Issue } 04-02-20
Stand }

Fig./Abb. 1

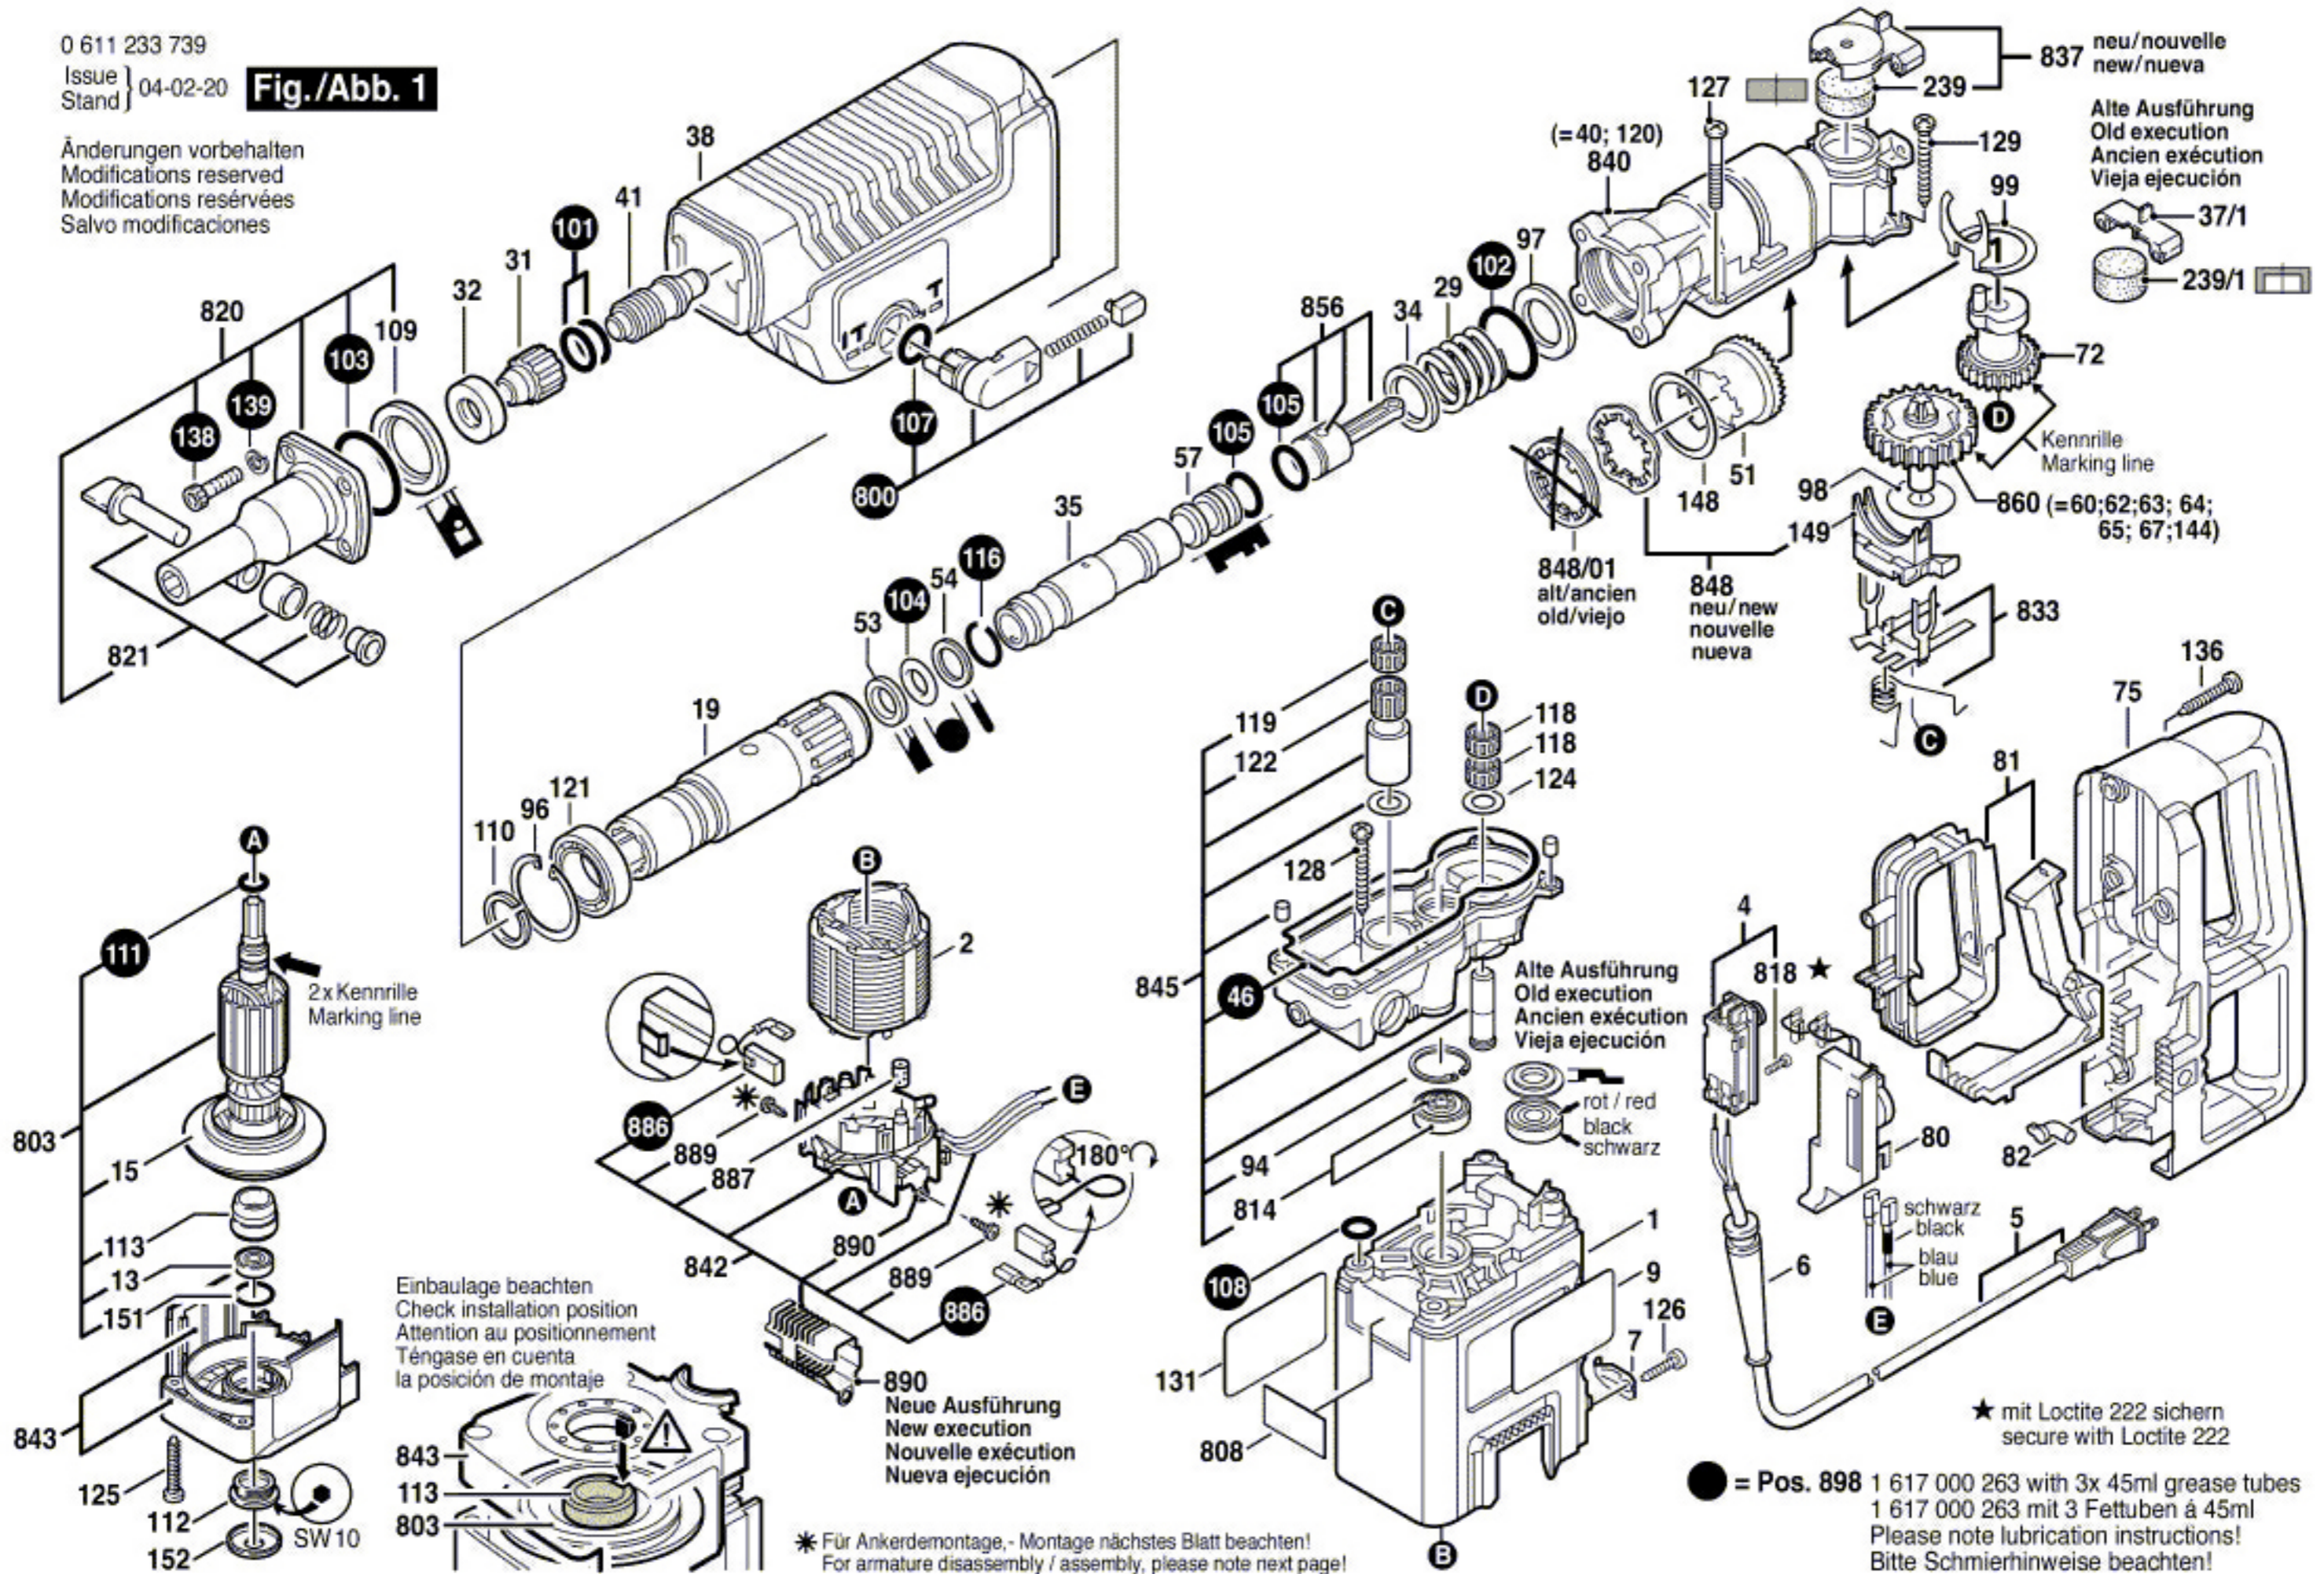
Alte Ausführung
Old execution
Ancien exécution
Vieja ejecución

848/01
alt/ancien
old/viejo

848
neu/ new
nouvelle
nueva

2x Kennrille
Marking line

Einbaulage beachten
Check installation position
Attention au positionnement
Téngase en cuenta
la posición de montaje

890
Neue Ausführung
New execution
Nouvelle exécution
Nueva ejecución

Alte Ausführung
Old execution
Ancien exécution
Vieja ejecución
